Auswertung der Stellungnahmen und Einwendungen

Abwägung

Die Abwägung besteht aus 3 Teildokumenten. Im **Teil 1** werden alle Stellungnahmen beantwortet, die intern von BWVI und LSBG abgegeben wurden. Im **Teil 2** (blau markiert) werden die Stellungnahmen beantwortet, welche sich auf Belange externer TÖBs beziehen. Gesondert werden der ADFC und die Siedlergemeinschaft Carlshöhe im **Teil 3** (grün markiert) betrachtet

Lageplan Blatt 5:

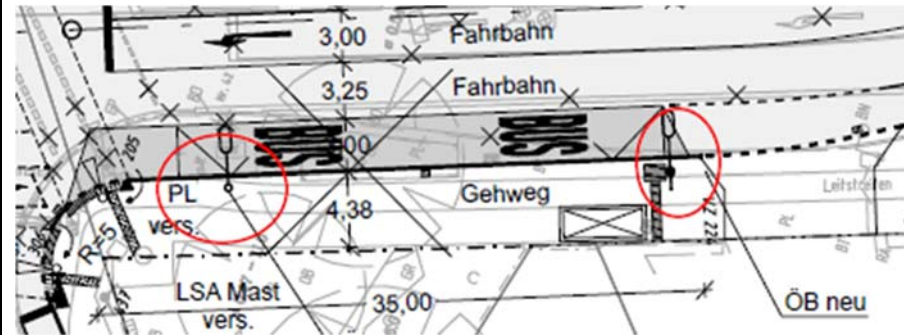
Haltestelle Richtung Osten: Im Zu- und Ausfahrtbereich der Haltestelle stehen ÖB-Masten zu nah am Bord. Eine Buslinie schwenkt vom nördlichen (?) Petzolddamm kommend in die östliche August-Krogmann-Straße ein und muss für eine barrierefreie Anfahrt der Haltestelle über die Nebenflächen streichen können. Hierzu ist das Sonderbord im hinteren Haltestellenbereich in 16 cm Höhe auszuführen. Im Bereich der vorderen beiden Türen ist eine Ansiehtöhe von 18 cm zu realisieren. Weitere Anmerkungen siehe unter Lageplan 2: Es lässt sich nicht erkennen, wo der ÖB-Mast und wo das VZ 224 angeordnet ist. Der ÖB-Mast darf nicht zu nah am Bord stehen, da er sonst von den Bussen (u.a. vom vorderen Spiegel) touchiert wird. Auch dieser ÖB-Mast muss an anderer Stelle eingeplant werden.

Eine weitere im Bestand vorhandene Haltestelle im östlichen Petzolddamm vor der LSA ist in die Planung nicht aufgenommen worden. Zwar ist die Bucht und der geänderte Bordverlauf verzeichnet, ein vorhandener FGU ist hingegen in der Planung nicht dargestellt. Dieser muss nachgetragen und eine Lösung für den Standort gesucht werden, falls dieser entfällt.

Busse, die hier aus der Bucht kommen, müssen sich vor den haltenden IV setzen und nach links in die August-Krogmann-Straße abbiegen können. Eine zurückgezogene Haltelinie ist hier einzuplanen.

Die ÖB-Maste werden verschoben.
Eine Einfahrt in die Haltestelle parallel zum Bord ist über den Knoten problemlos möglich.

Auf Grundlage der erweiterten Vermessung wurde diese Haltestelle lediglich geringfügig angepasst. Die Anpassung hat keine negative Auswirkung auf die fahrdynamischen Möglichkeiten.

Ein FGU wird vorgesehen.

Die zurückgezogene Haltelinie wird wie im Bestand vorgesehen. Die Haltelinie des Radverkehrs muss allerdings direkt am Knoten markiert werden.

Lageplan Blatt 7:

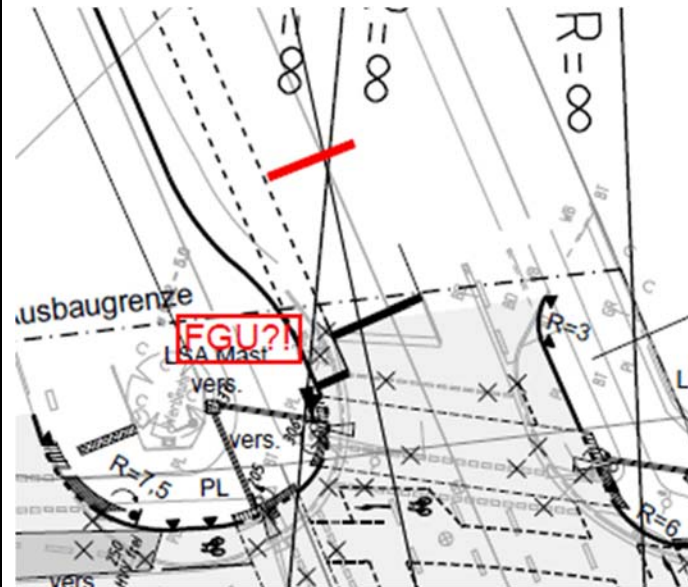
Haltestelle Richtung Norden: Der FGU ist im Abstand von 1,5 m zum H-Mast und 2,0 m zwischen Dach-Bord einzuplanen. Ein Standort so weit vom Zustieg in den Bus ist nicht fahrgastfreundlich. Im Hinblick auf die im Haltestellenbereich befindliche Einmündung ist die Haltestelle derart zu positionieren, dass sich auf der gesamten Haltelänge des Busses ein durchgehendes Sonderbord von 18 cm Höhe anbringen lässt.

Eine Anpassung der Haltestelle in südlicher Fahrtrichtung ist notwendig, um den vorgesehenen Straßenquerschnitt umsetzen zu können. Das Haltestellenkap wird zurückgebaut und die Haltestelle geringfügig nach Norden verschoben. So ist die Herstellung einer barrierefreien Haltestelle möglich.

Der FGU wird verschoben. Siehe auch Stellungnahme 213 von Wall.

Die Haltestelle wurde so angepasst, dass der Sonderbord auf 19,0 m Länge vorgesehen werden kann.
